广东茂名健康职业学院第二食堂社会餐饮 企业承包经营项目（电气部分）竣工图

二〇二一年五月

广东茂名健康职业学院第二食堂
社会餐饮企业承包经营项目

一层打饭窗口网络插座布置图

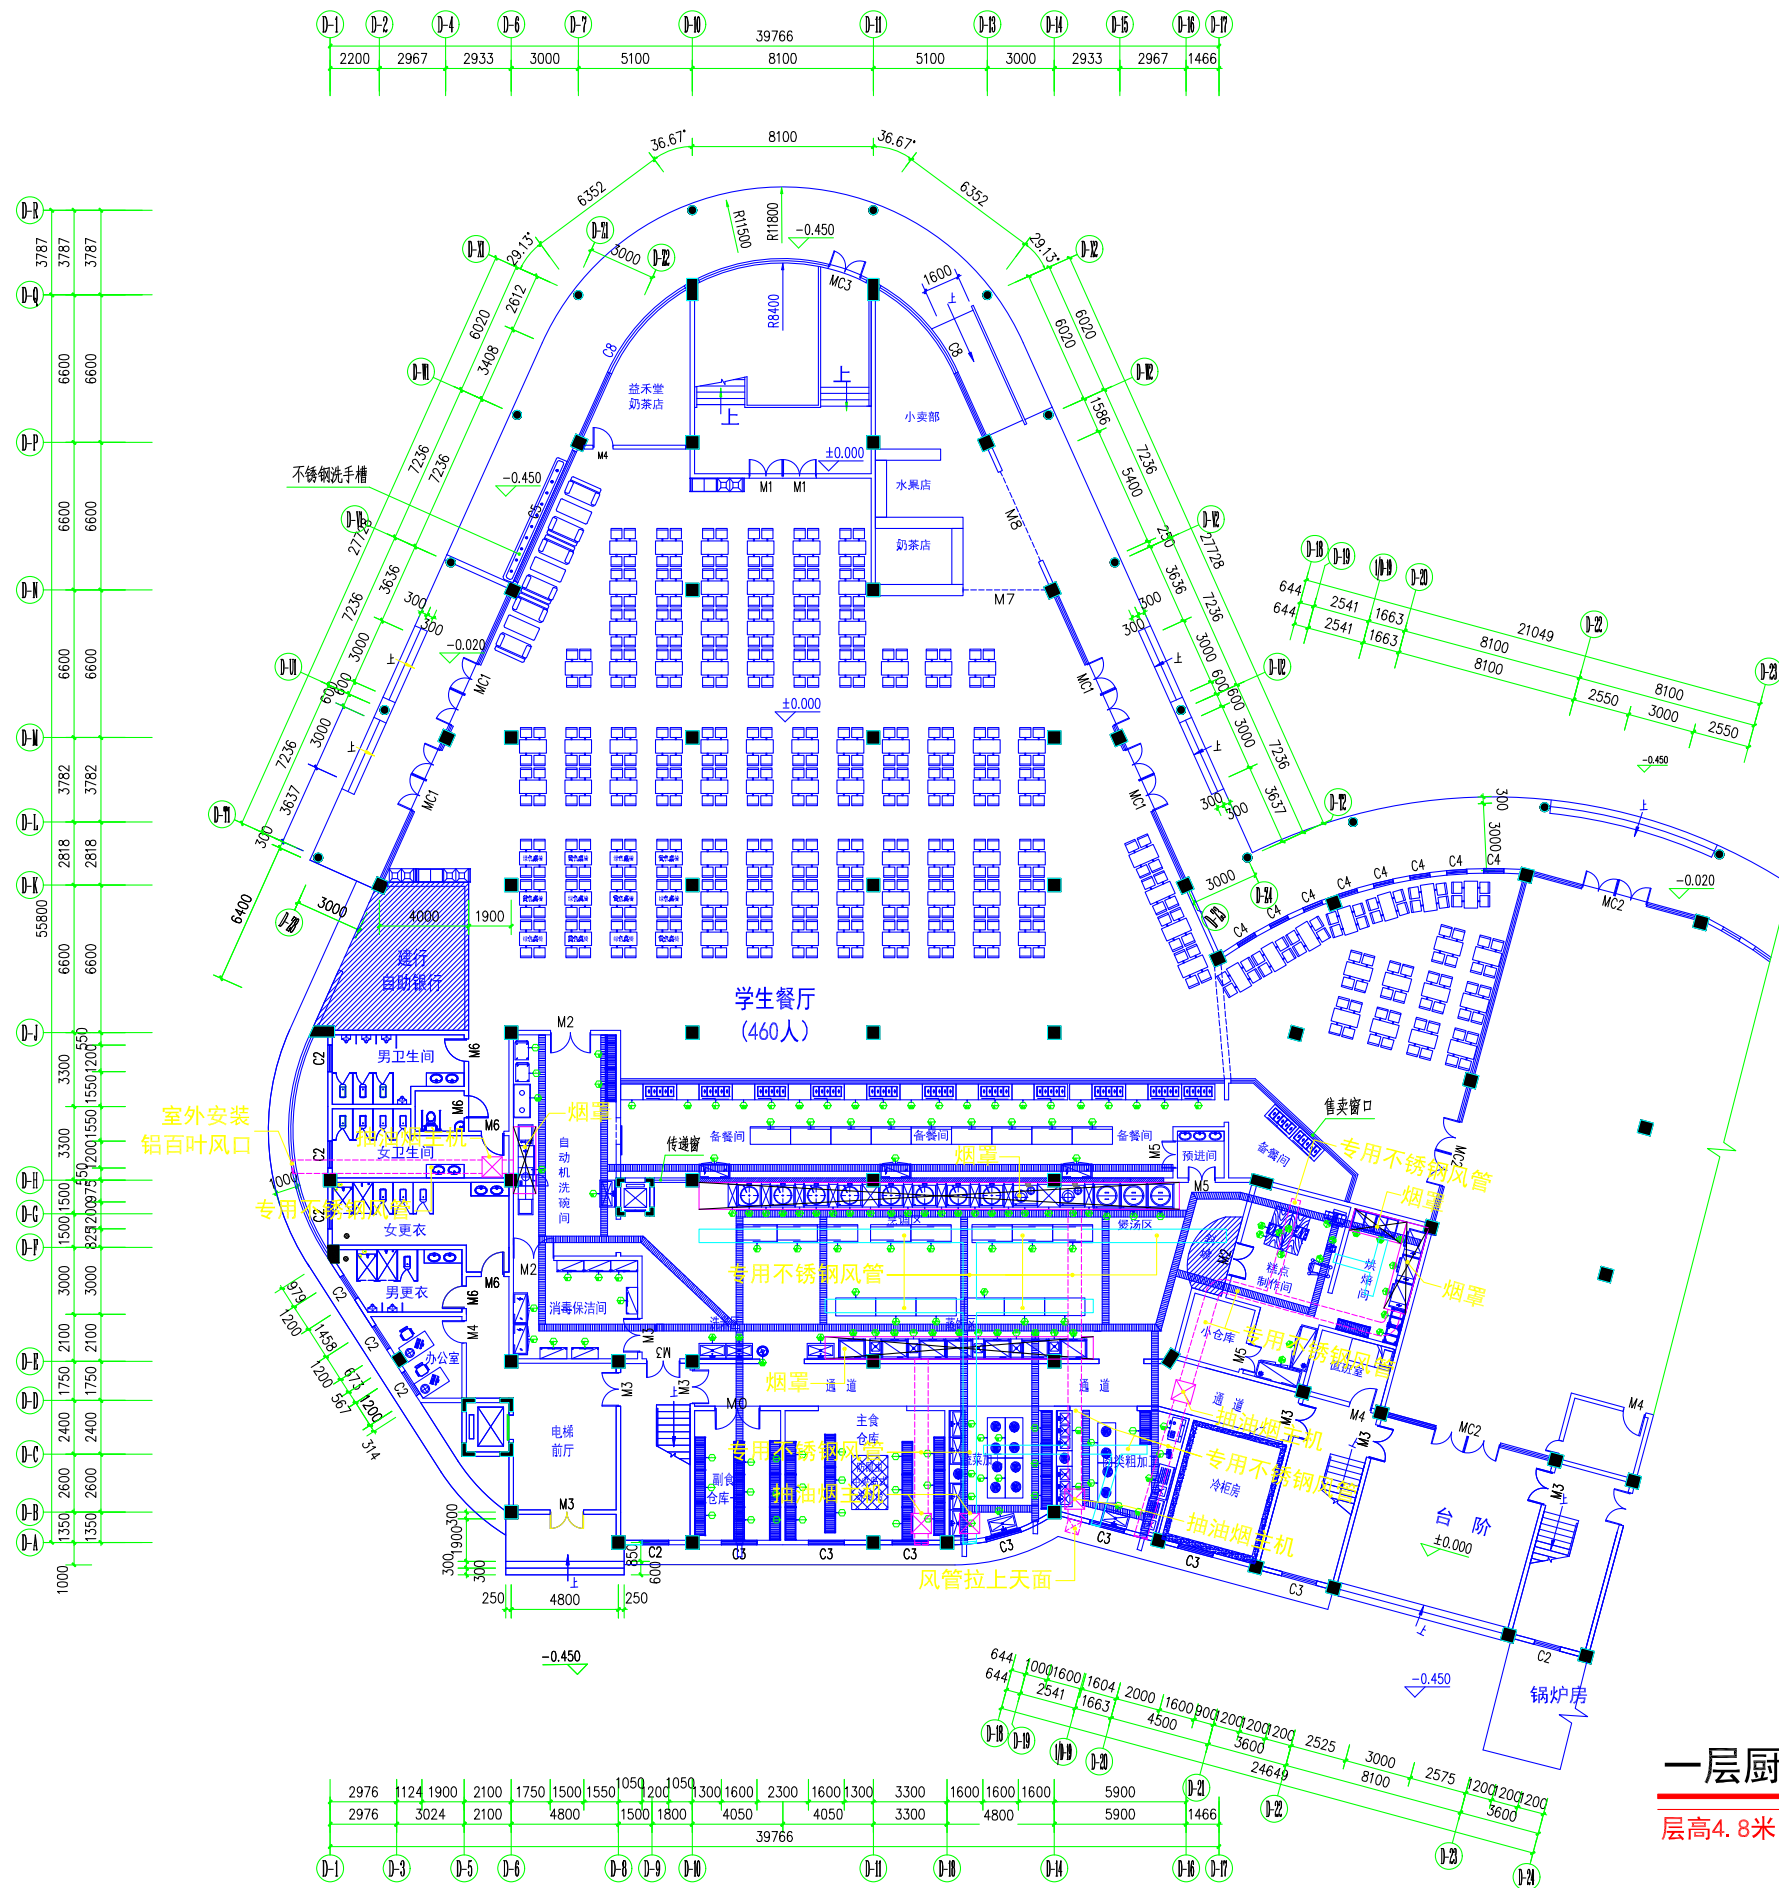
变更: 原有35台打饭刷卡机, 改为30台打饭刷卡机

二层食堂空调插座布置图

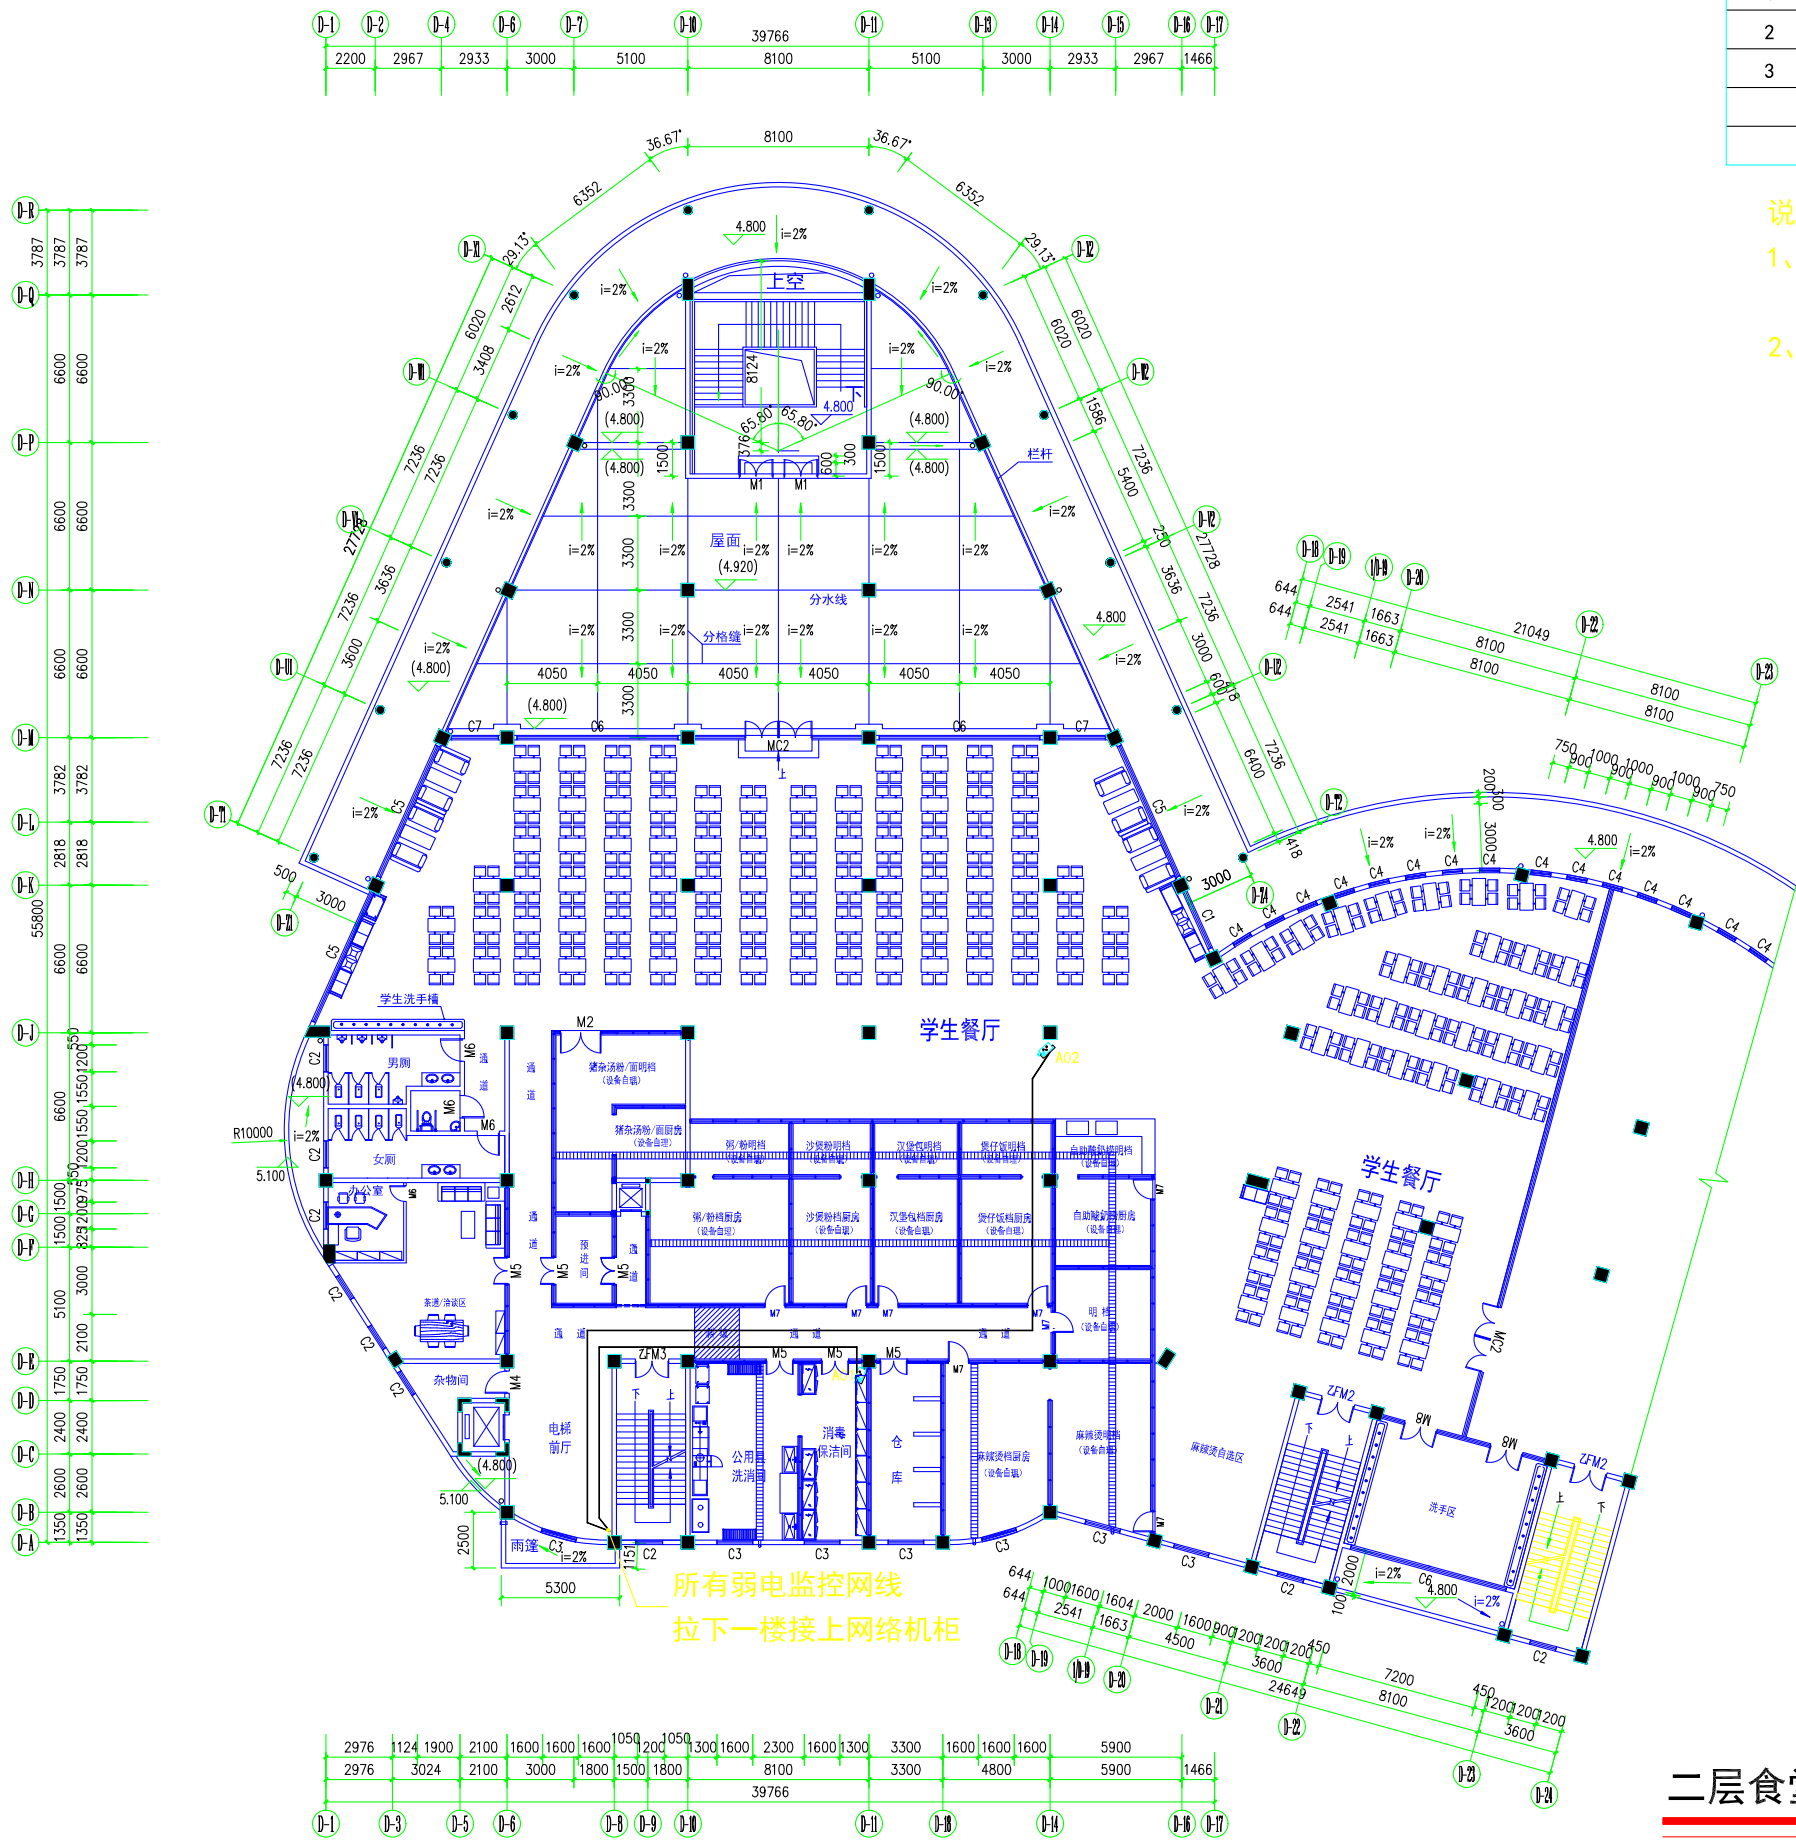
二层原18台空调增加为19台天花机空调, 空调的位置也变化(相应增加空调主机及电源线)

二层食堂监控摄像机布置图

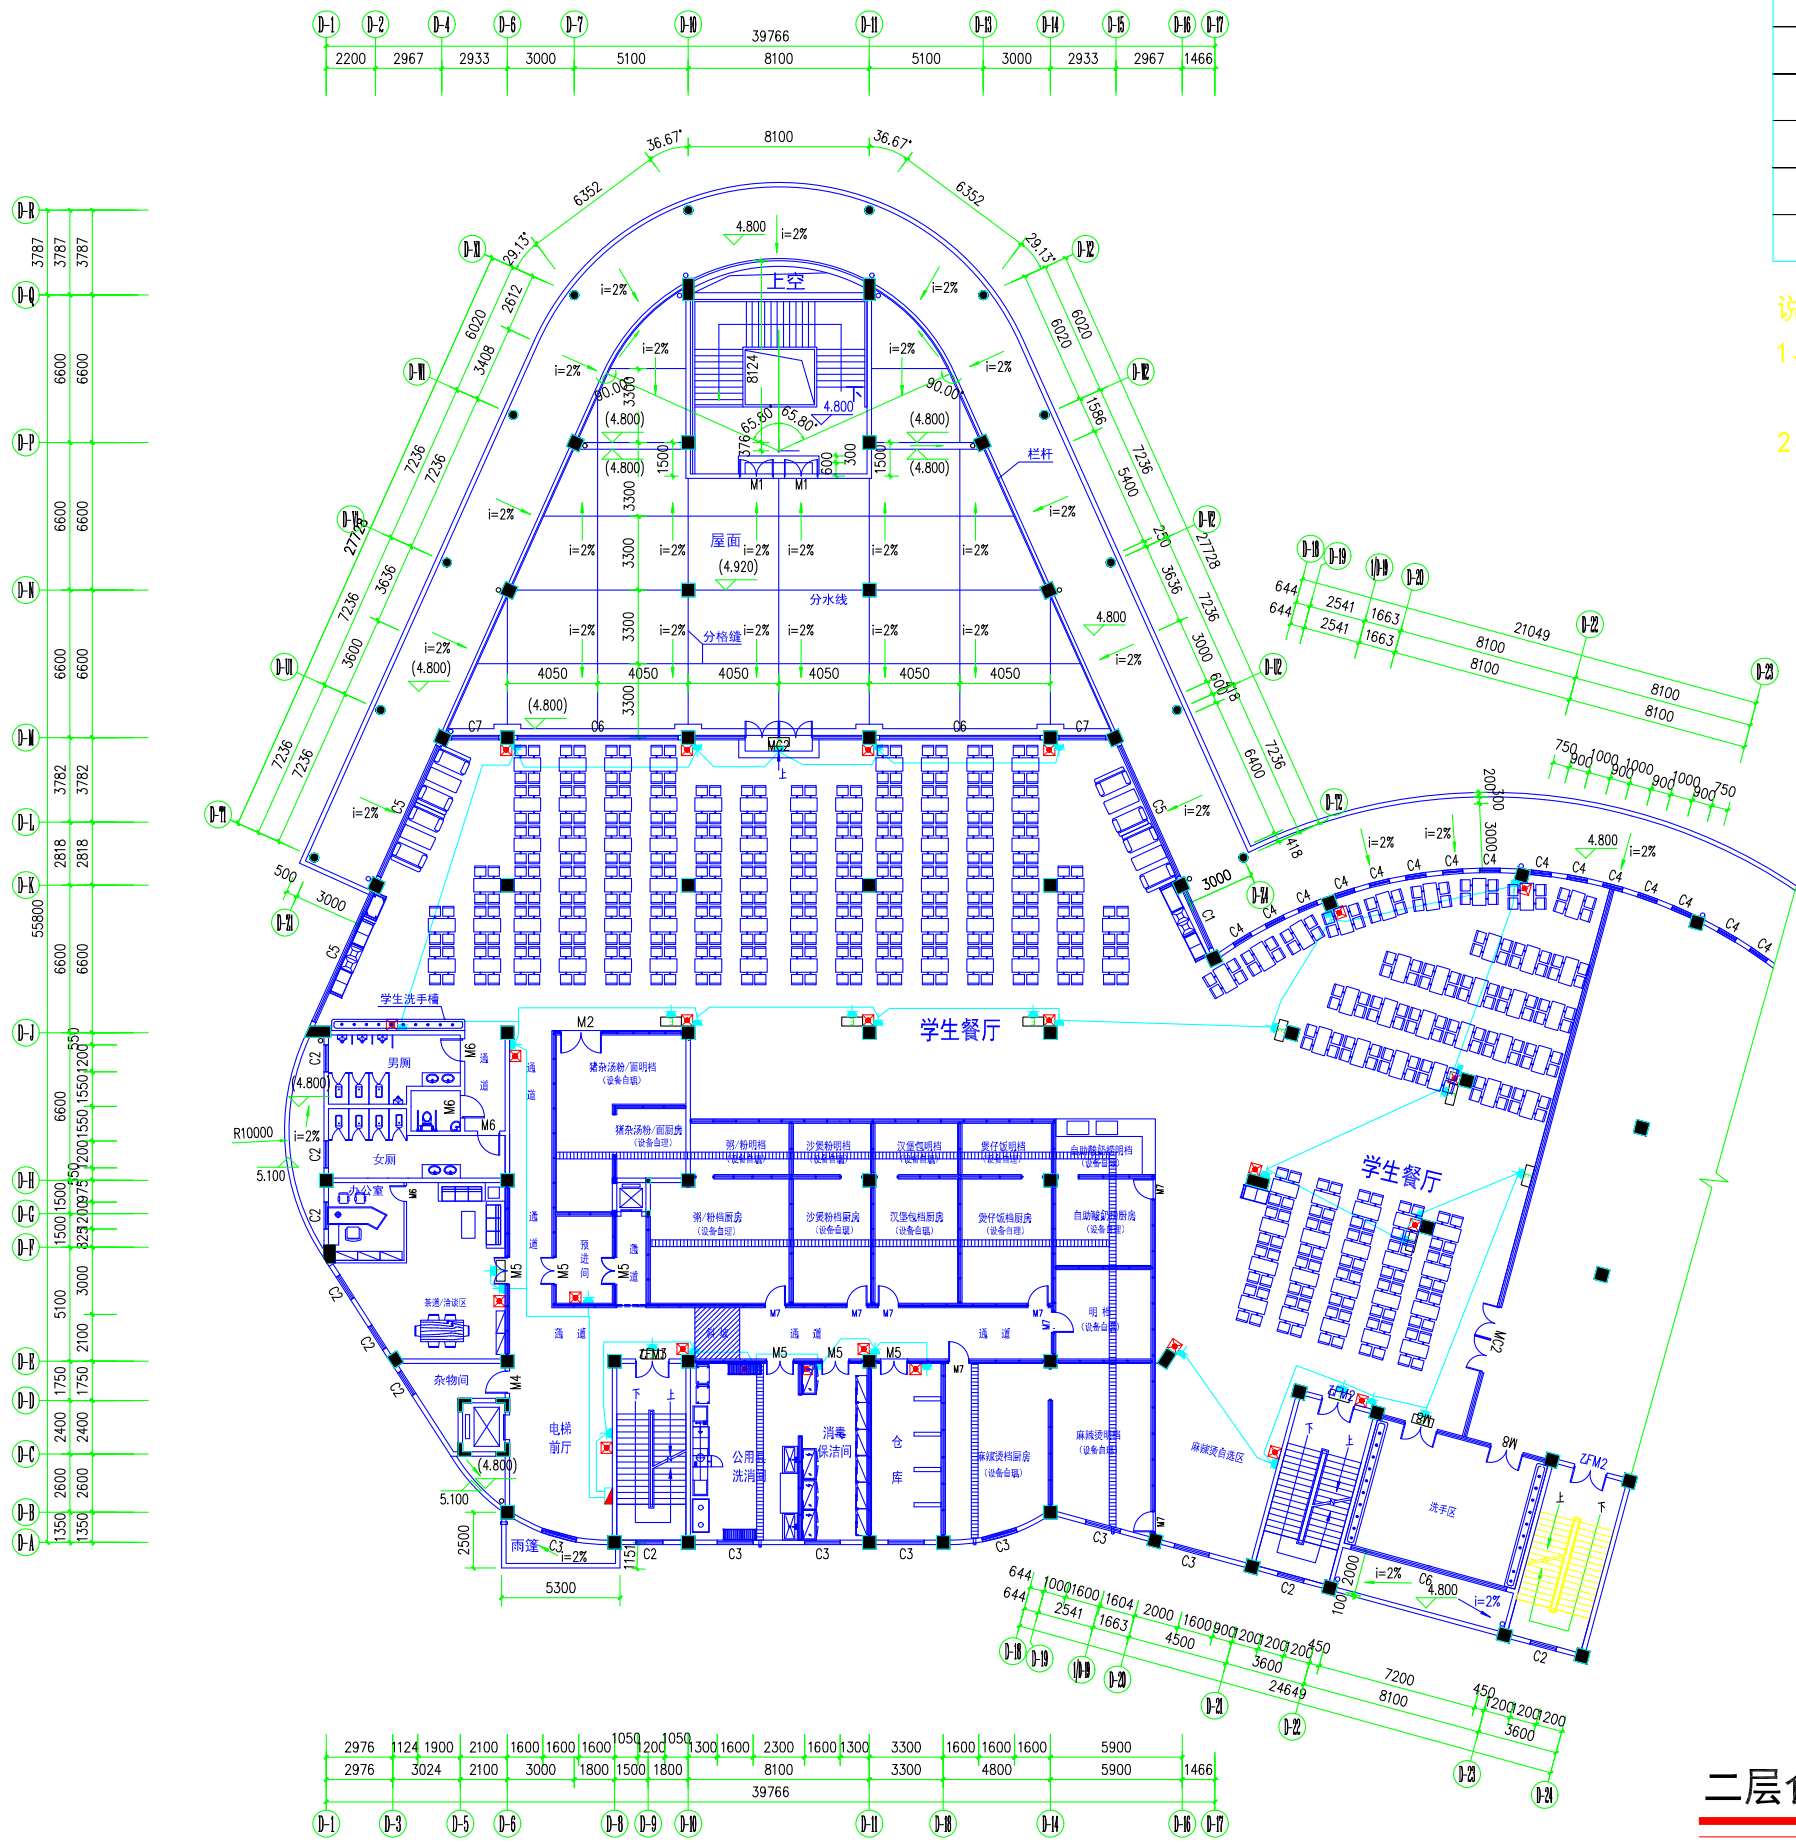
变更：
 二层原旧11支监控摄像机，改为2支监控摄像机
